Znak sprawy: 22/2017

dotyczy: postępowania o zamówienie publiczne w trybie przetargu nieograniczonego poniżej 5 225 000 euro zamieszczonego w BZP w dniu 17.05.2017r pod numerem 507798-N-2017 na roboty budowlane – „Przebudowa i modernizacja Szpitalnego Oddziału Ratunkowego w Wojewódzkim Szpitalu Zespolonym w Elblągu”.

Wojewódzki Szpital Zespolony w Elblągu, ul. Królewiecka 146 działając na podstawie art. 38 ust 2 Ustawy Prawo Zamówień Publicznych (t.j. Dz.U. z dnia 22 grudnia 2015r. poz. 2164 z późn zm.) udziela odpowiedzi na pytania Wykonawców, które wpłynęły do Zamawiającego w terminie od 23.05.2017r. do 02.06.2017r.:

Poniżej przykładowa wizualizacja proponowanego rozwiązania:

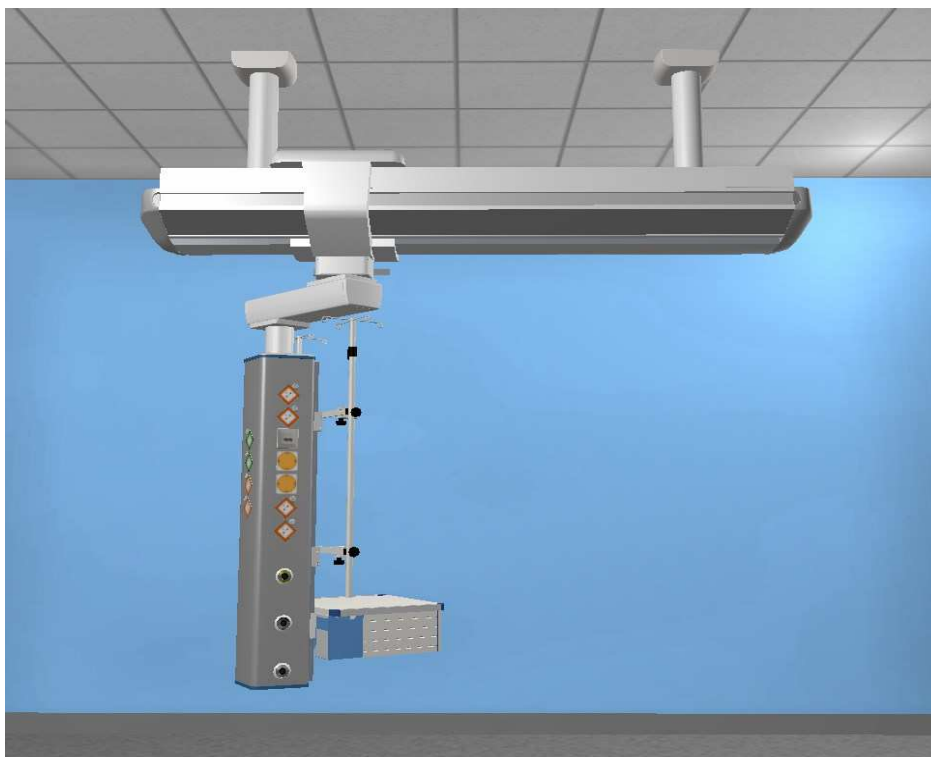
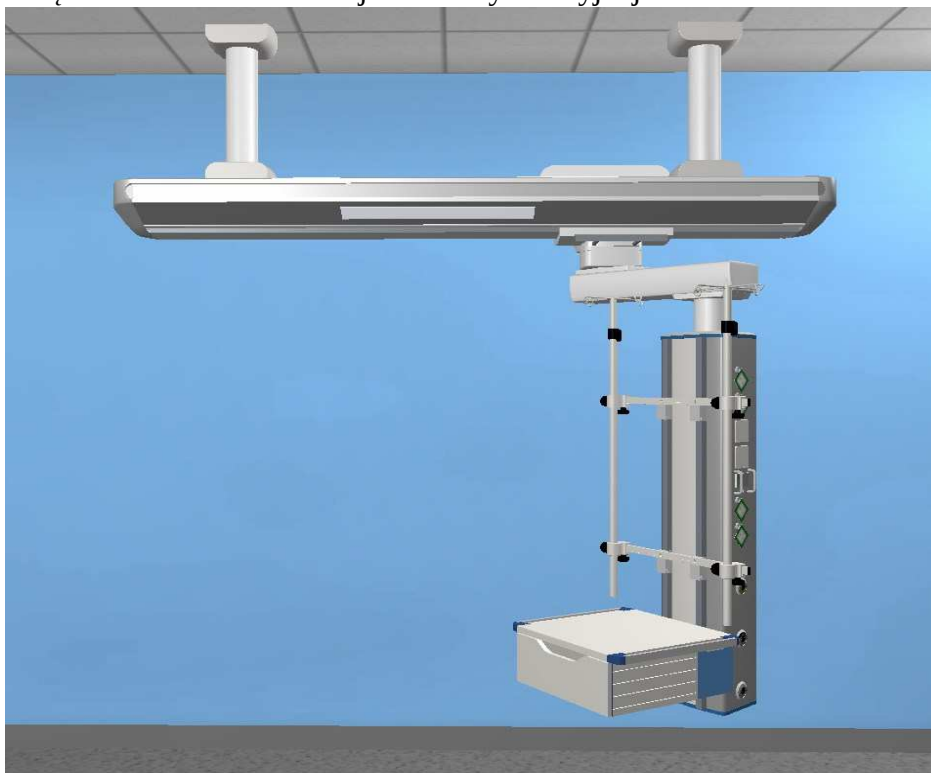
PYTANIE NR 8: Czy Zamawiający będzie wymagał aby umiejscowienie części wyjść gazów medycznych oraz gniazd elektrycznych (tych, które występują podwójnie, było rozłożone pomiędzy samą kolumną, a belką mostu ?

ODPOWIEDŹ NR 8: NIE. Zamawiający dopuszcza takie rozwiązanie, lecz nie jest ono wymagane.
